VARIANTE DI INIZIATIVA PUBBLICA AL PROGRAMMA DI RECUPERO URBANO
"EX DEPOSITO ACTV" E PIANO PARTICOLAREGGIATO PER ATTREZZATURE
ECONOMICHE E VERDE PUBBLICO IN VIA TORINO A MESTRE (VE)

NORME TECNICHE DI ATTUAZIONE

**VERBALE - CONFERENZA DEI SERVIZI ISTRUTTORIA TENUTASI
GIOVEDI' 22 NOVEMBRE 2012.**

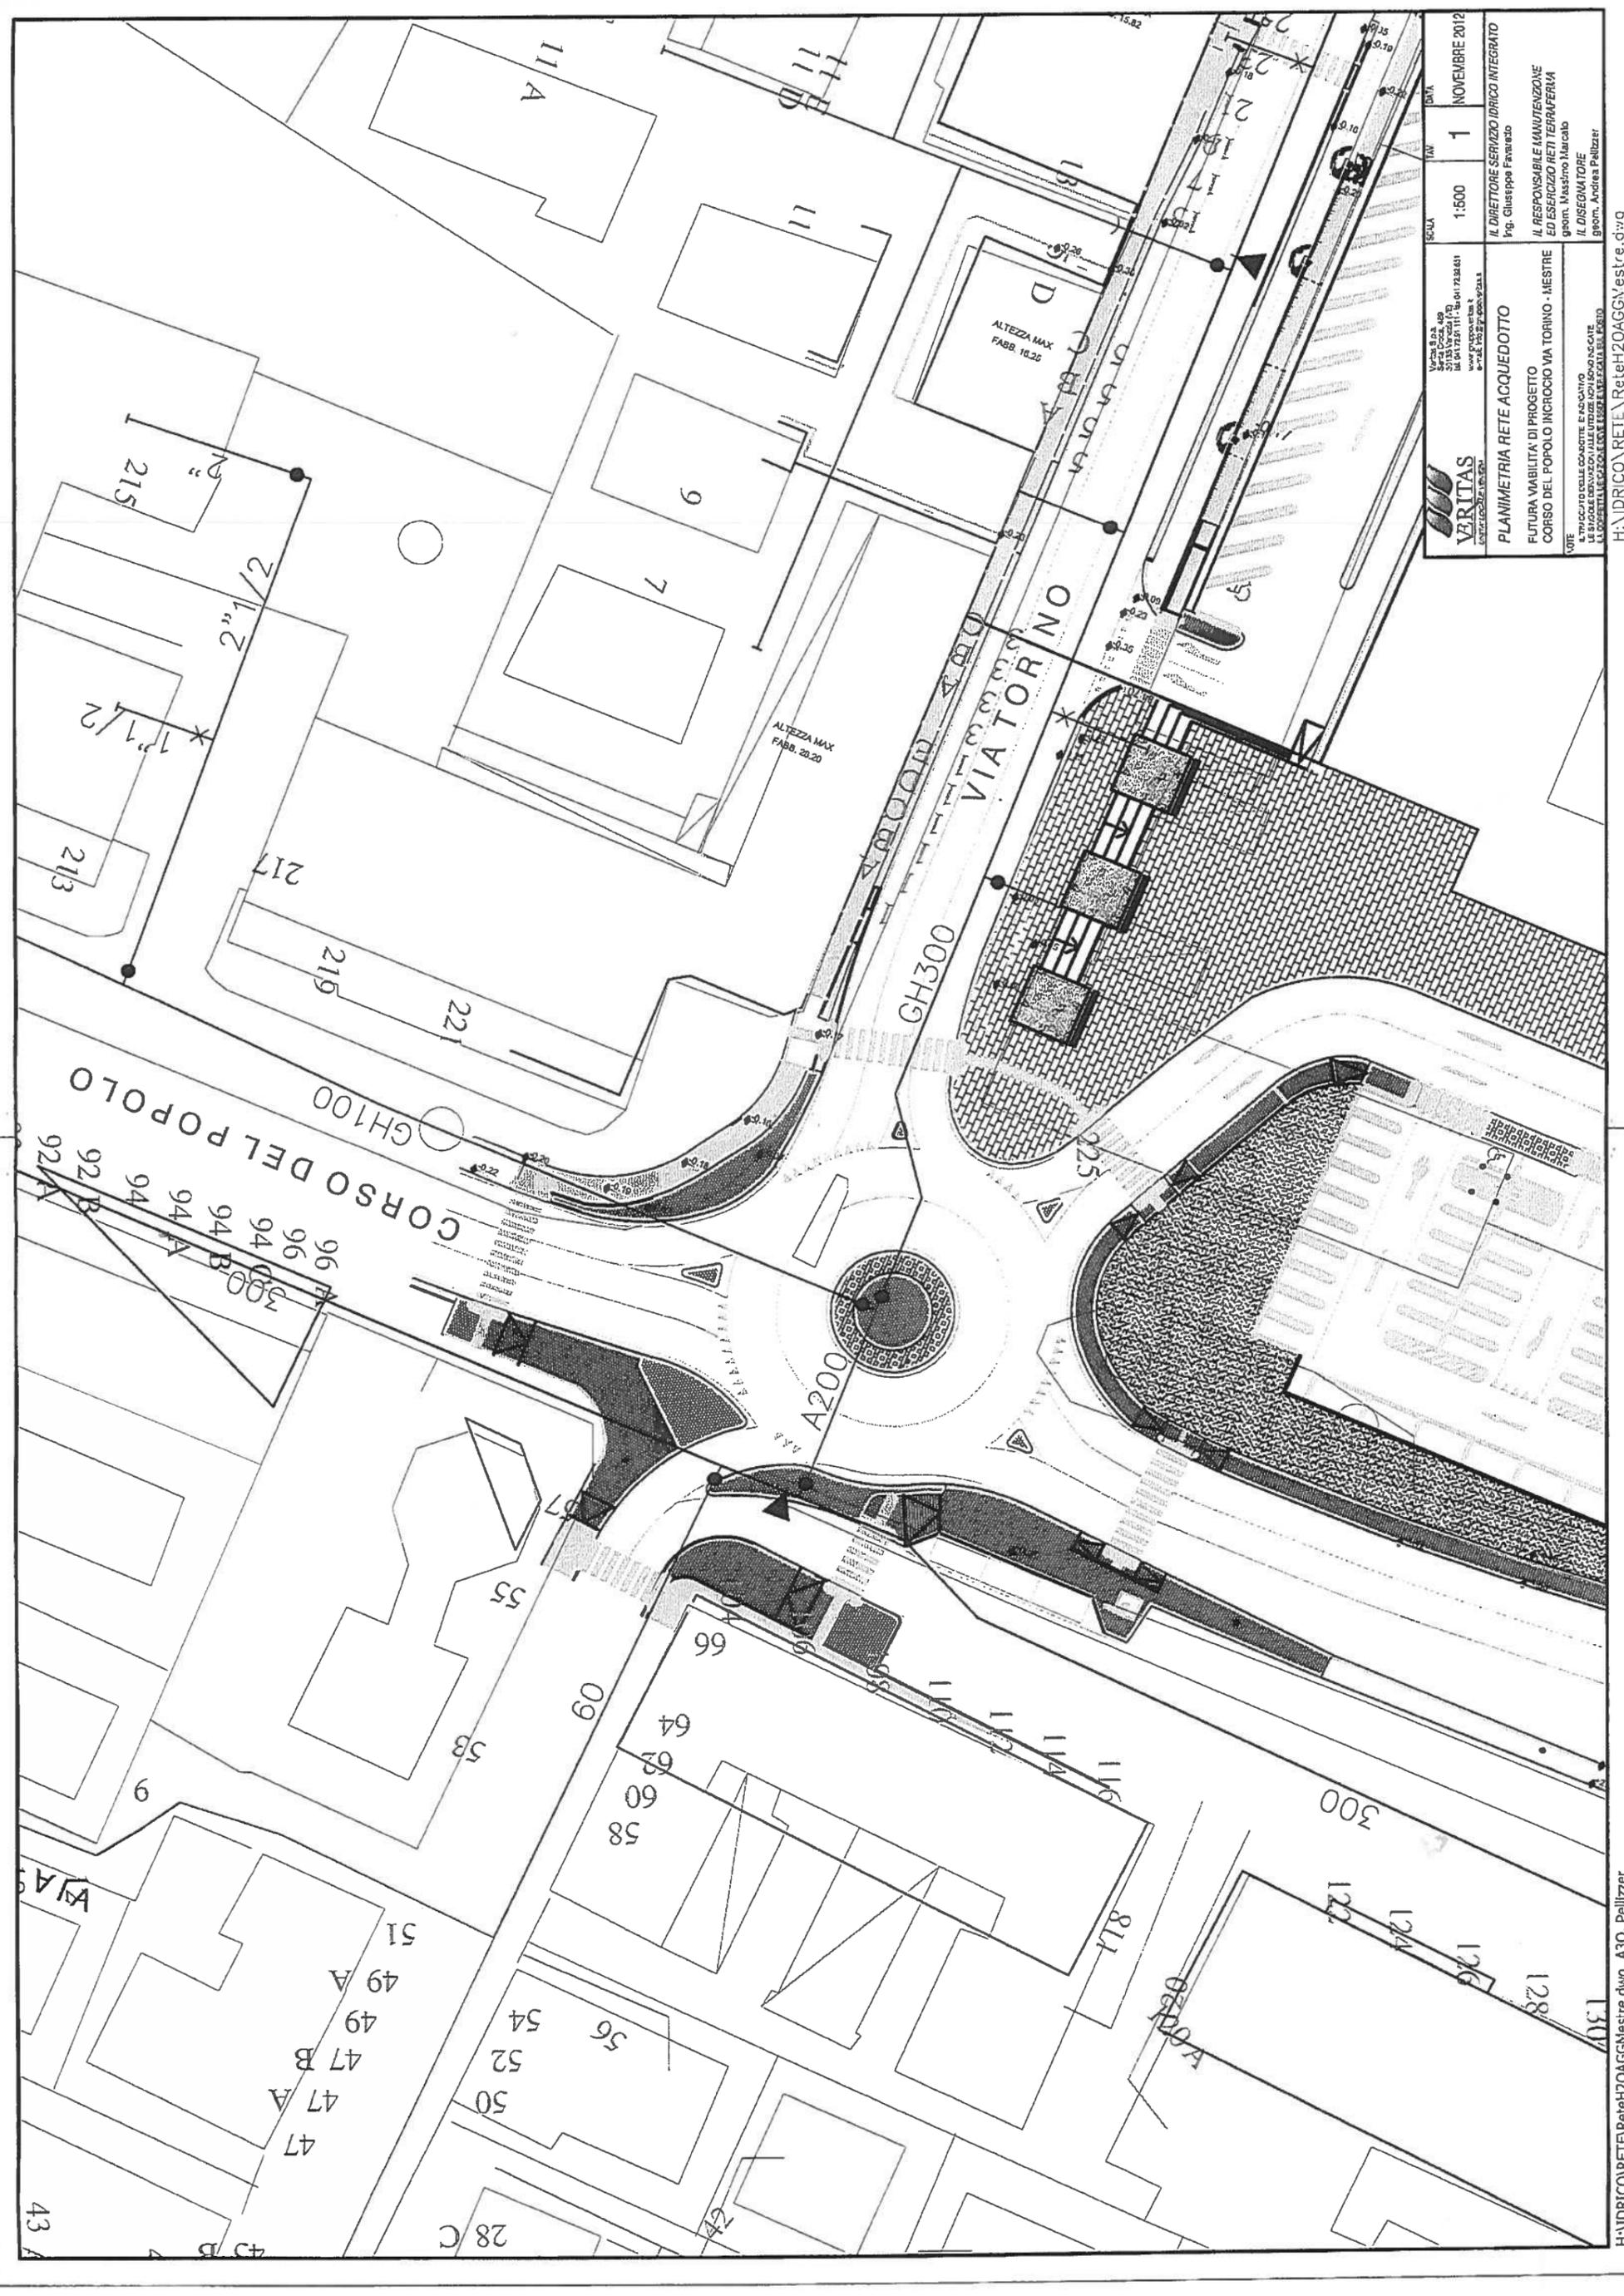
A tale proposito, verificata la tavola di progetto n°41, si comunica che la realizzazione delle opere previste comporterà delle interferenze con le condotte di acquedotto esistenti, e più precisamente:

L'ammontare del preventivo delle opere necessarie alla realizzazione degli interventi sopra descritti si può stimare ad Euro 9.000,00; inoltre a miglior comprensione delle interferenze in essere si allega stralcio planimetrico con sovrapposizione tra progetto nuova rotonda e condotte di acquedotto esistenti.

Figura 1: Idrante n° 1

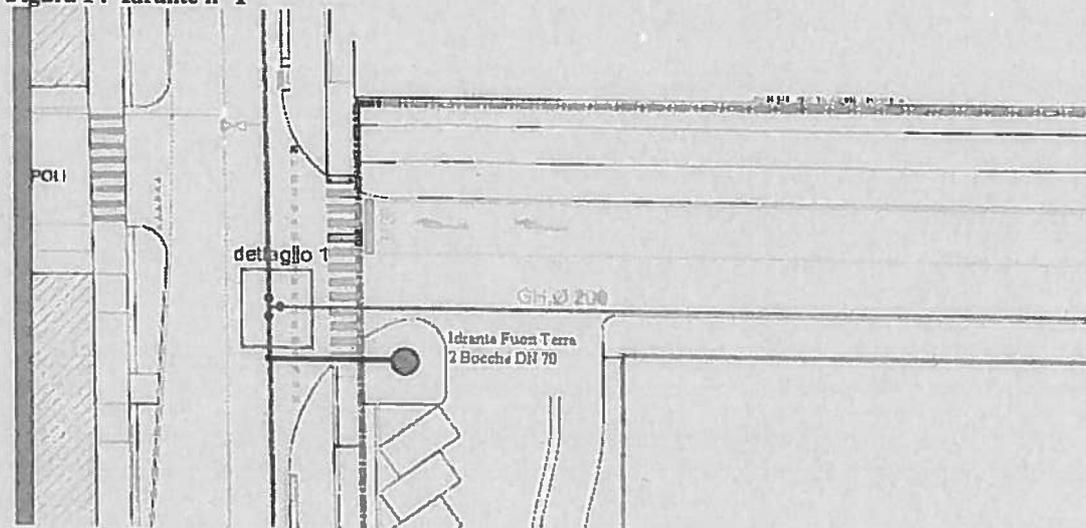
Al fine di consentire il rapido riempimento dei mezzi VF, si richiede di voler derivare l'idrante stradale da tubazione DN 300 od eventualmente da uno stacco a "T" seguito da riduzione a DN 200. Il posizionamento su aiuola consentirebbe l'assorbimento di eventuali spanti che in stagione invernale, ghiacciando, possono causare rischio di scivolamento.

Figura 2 : Idrante n° 2

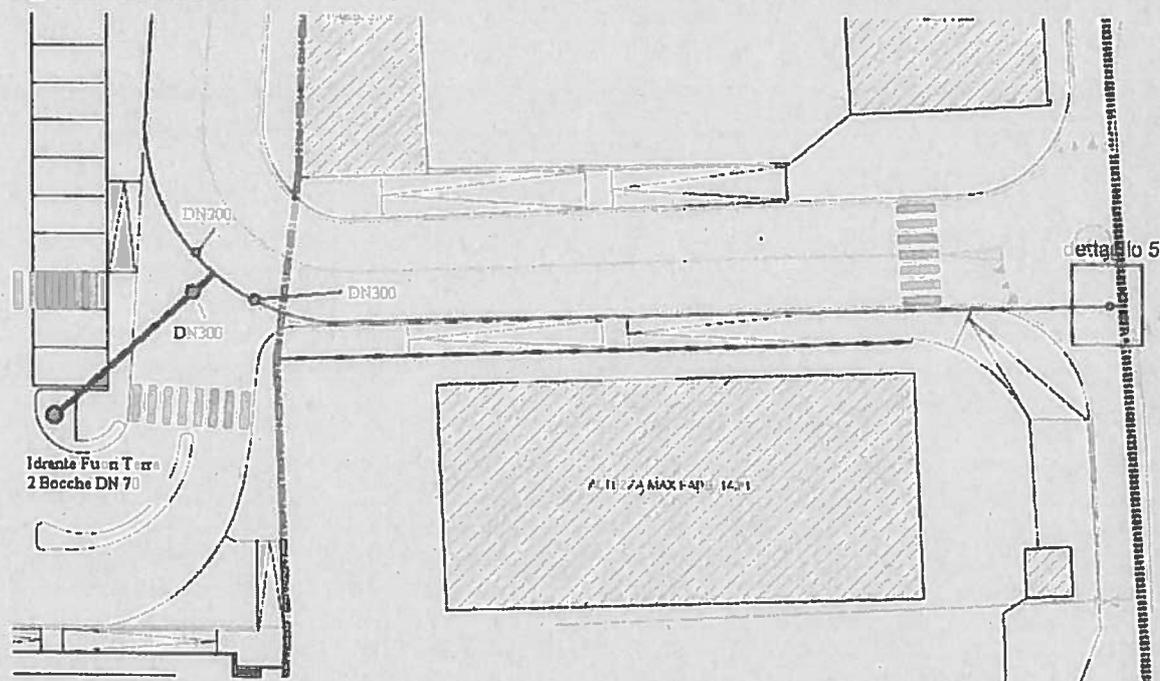
Al fine di consentire il rapido riempimento dei mezzi VF, si richiede, a meno del diverso avviso del gestore dell'acquedotto, di voler derivare l'idrante stradale da tubazione DN 300 modificando il dettaglio 5 con stacco di DN 300, da prolungare fino alla derivazione dell'idrante. Ciò anche in considerazione dei vantaggi di un rapido riempimento dei mezzi VF in relazione all'intervento presso i fabbricati prossimi. Vale quanto già detto in ordine al rischio gelo.
